改善箇所説明図

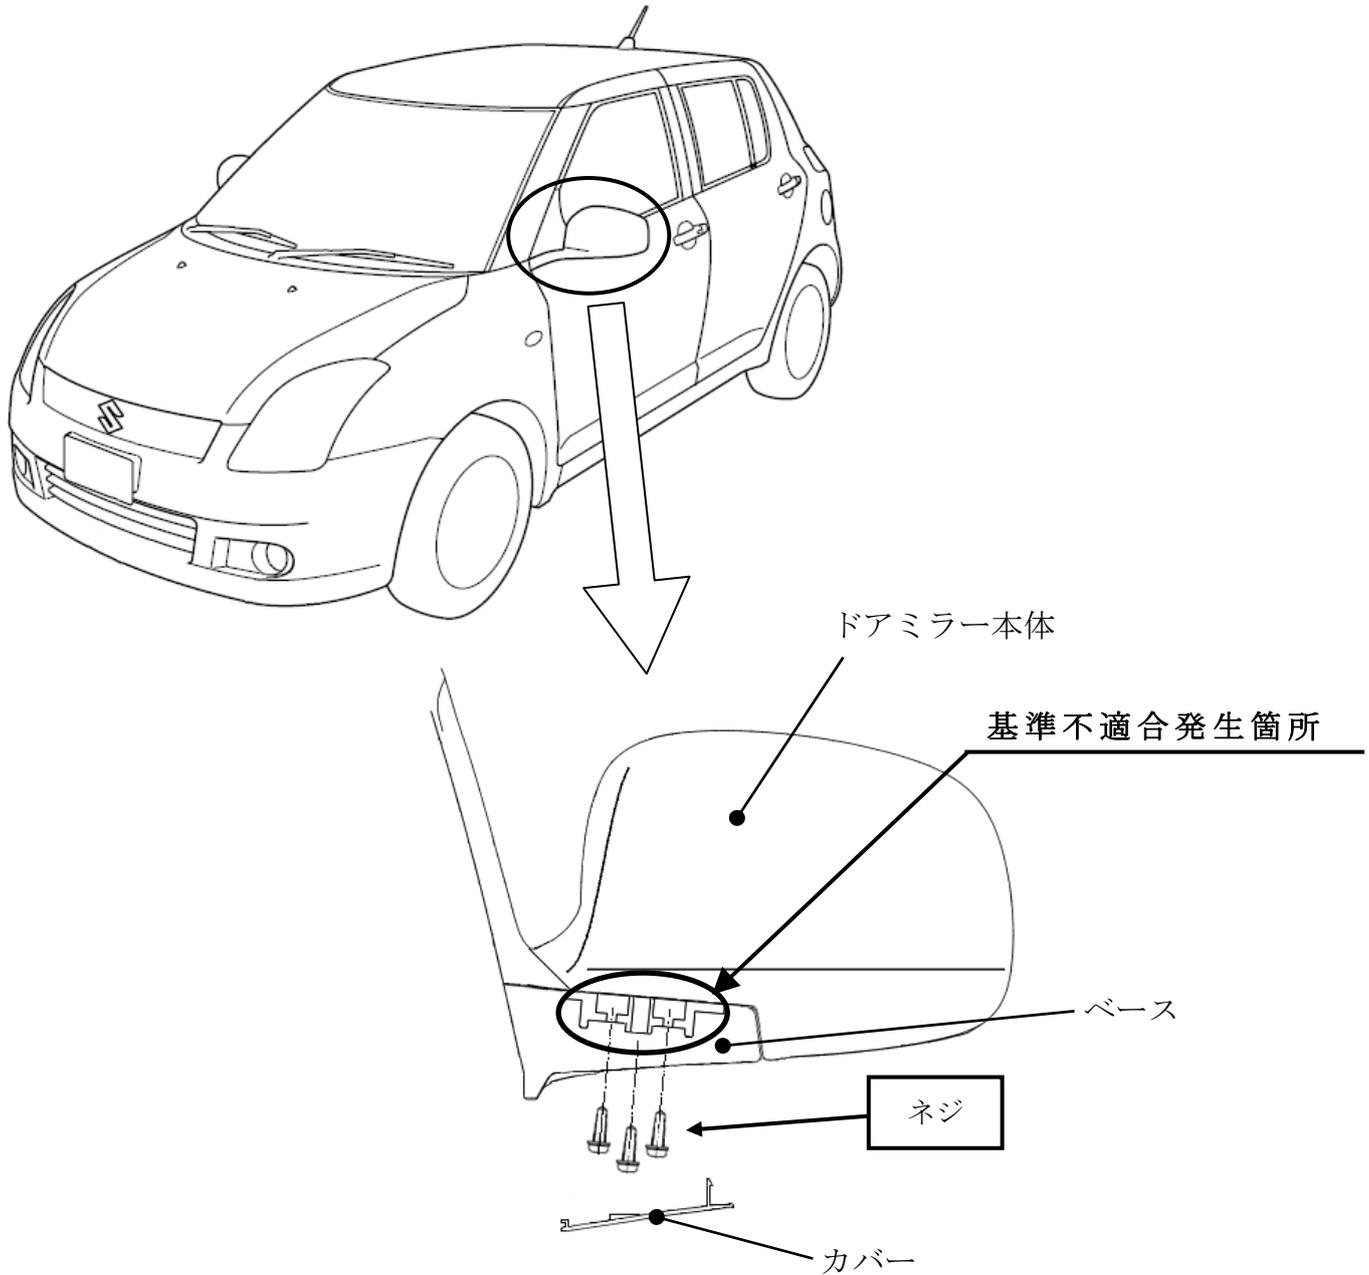
ドアミラーにおいて、ドアミラー本体とベースを締結するネジに緩み止めが無い場合、使用過程における振動や強めの外力によるへたりに当該ネジが緩み、そのままの状態で使用を続けると、最悪の場合、ドアミラー本体がベースから外れ、後方の交通状況等が確認できなくなるおそれがある。

全車両、ドアミラー本体とベースを締結しているネジを接着剤付に交換し、規定トルクで締め付ける。

識別：ID プレートに白色のシールを貼付する。
